DESCRIPTION DE LA DEMANDE		référence dossier
Demande déposée le 27/04/2026		N° PC 87 114 2600012
Par :	SCI MLO	Surfaces de plancher autorisées 186.16 m ²
Demeurant à :	60, rue Venassier 87100 LIMOGES	
Représenté par :	Monsieur FATMI Karim	Destination : Habitation
Pour :	Maison individuelle	
Sur un terrain :	14, rue Danielle Darrieux	
Cadastré :	AM 0366, AM 0394

..... ARRÊTE

Le permis de construire est ACCORDÉ sous réserve de respecter les prescriptions mentionnées à l'article 2.

Fiche Eau Potable N° 257/2026

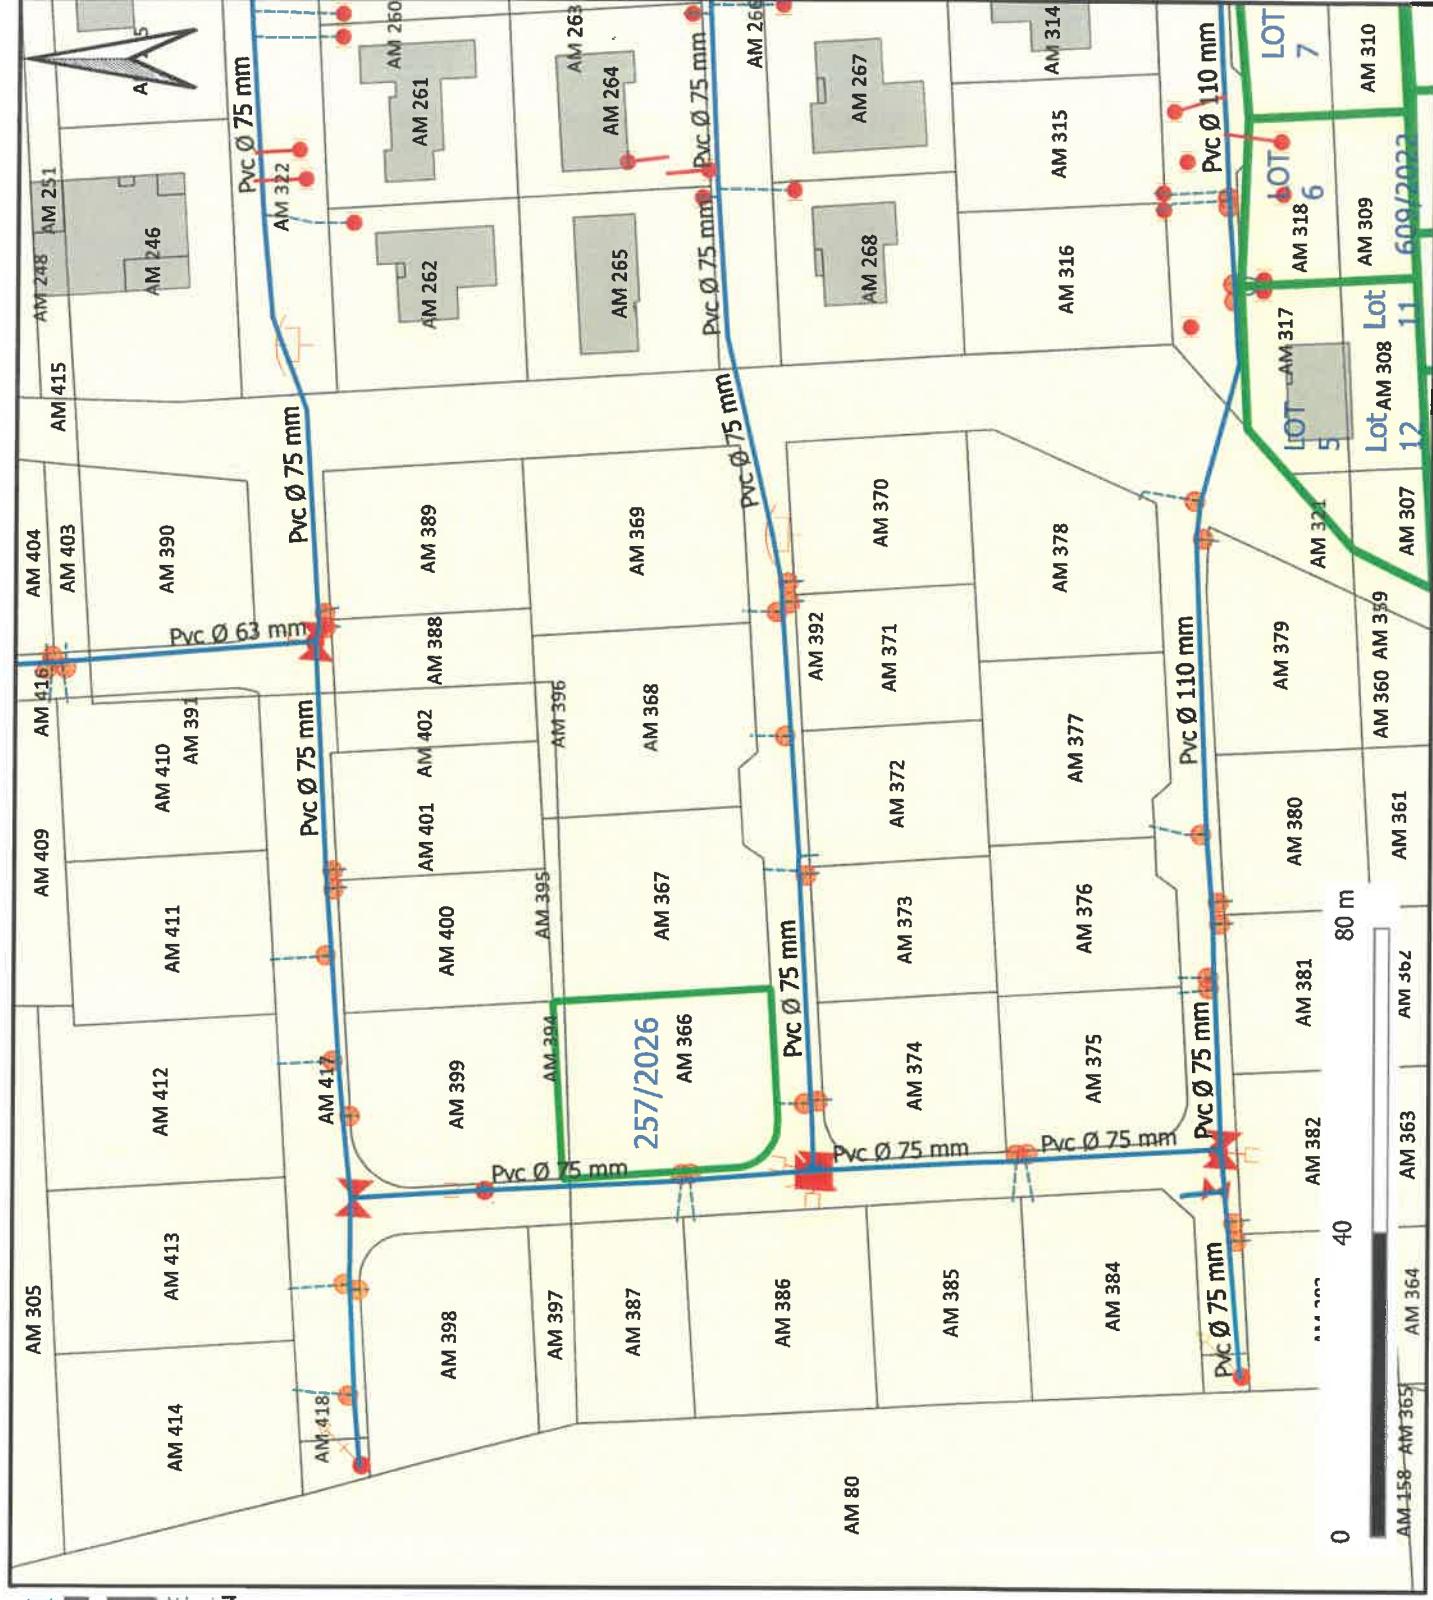
- La parcelle concernée figure au sein d'un lotissement déjà équipé d'un réseau de distribution interne en eau potable. Les parcelles du lotissement sont théoriquement équipées dès à présent de branchement en eau potable et cage compteur disposé en limite de parcelle. Se rapprocher donc des Services des Eaux des Trois Rivières (SE3R) au 05 44 20 04 03 afin de demander la première mise en service et la pose du compteur.
